Objet : Sollicitation de recours gracieux

## Notice complémentaire

à la demande d'examen au cas par cas

NOTICE COMPLÉMENTAIRE A LA DEMANDE D'EXAMEN AU CAS PAR CAS

**Figure 1 : Extrait du zonage réglementaire du PPRN de la ville du Marin au droit du site d'aménagement**

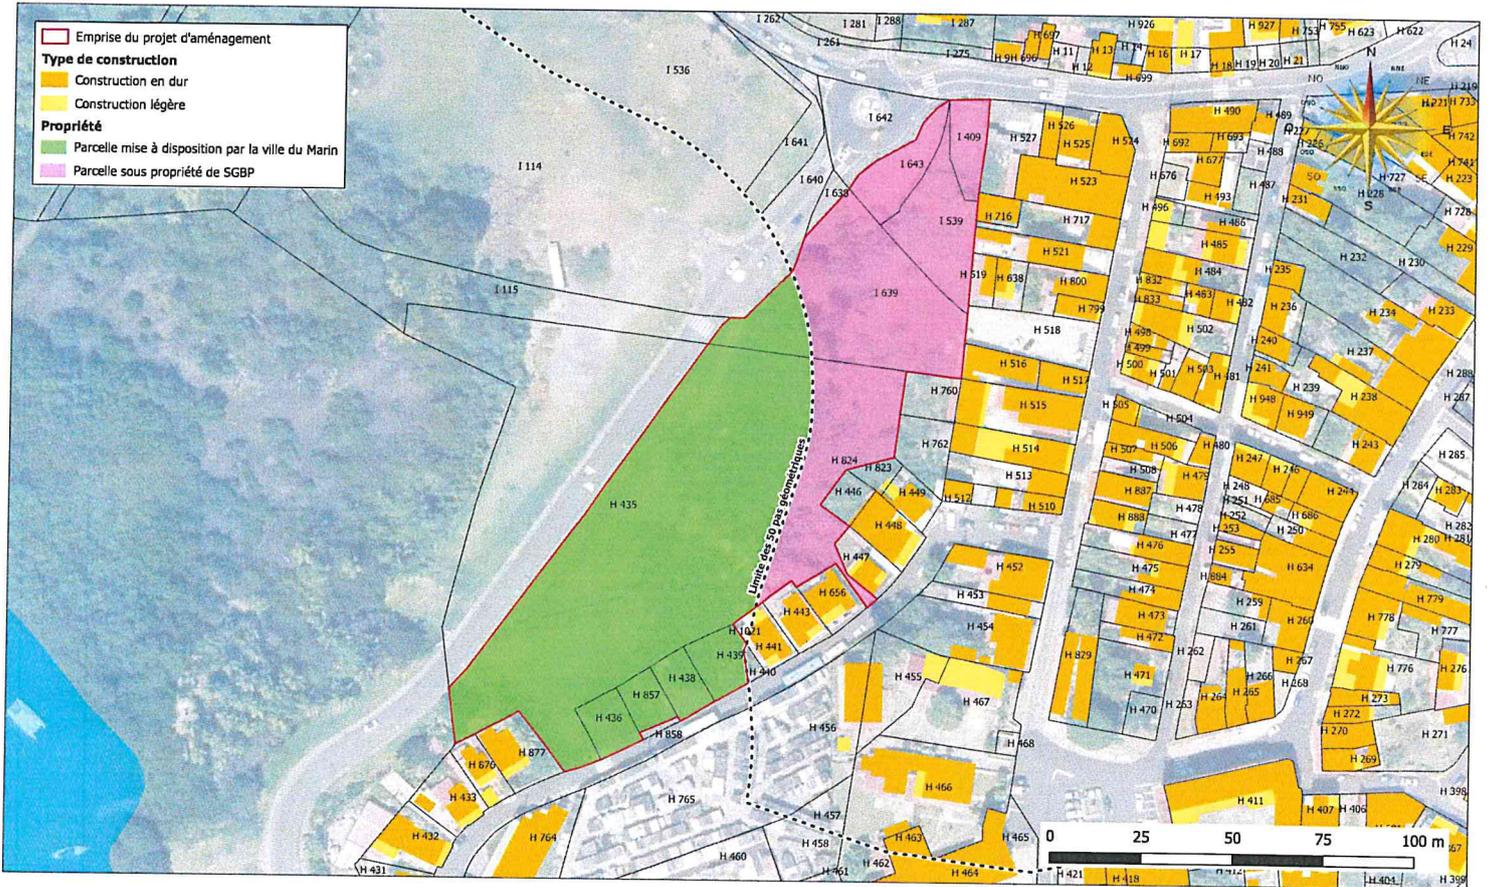
- ▶ Au titre de la prise en compte des risques naturels, l'assiette du projet est presque intégralement classée en zone jaune, et très partiellement, en zone orange-bleue (littoral) au titre de la carte réglementaire du Plan de Prévention des Risques Naturels (PPRN) approuvé en date du 30 Décembre 2013.

Par ailleurs, le site assiette du projet est exposé à un risque faible, en zone jaune au titre de l'aléa « mouvement de terrain » et à un risque moyen à fort, en zone orange-bleue (littoral) concernant les aléas « submersion décennale et centennale ».

A noter que la zone orange-bleue est soumise à des prescriptions particulières et réglementaires du PPRN.

L'ensemble des bâtiments est situé en zone jaune. La zone orange-bleue ne concerne uniquement la zone de parking. L'imperméabilisation des sols ne générant pas une augmentation ou une diminution du risque de submersion marine par la houle cyclonique. Les constructions ne sont donc concernées que par la zone jaune comme le montre la figure ci-après.
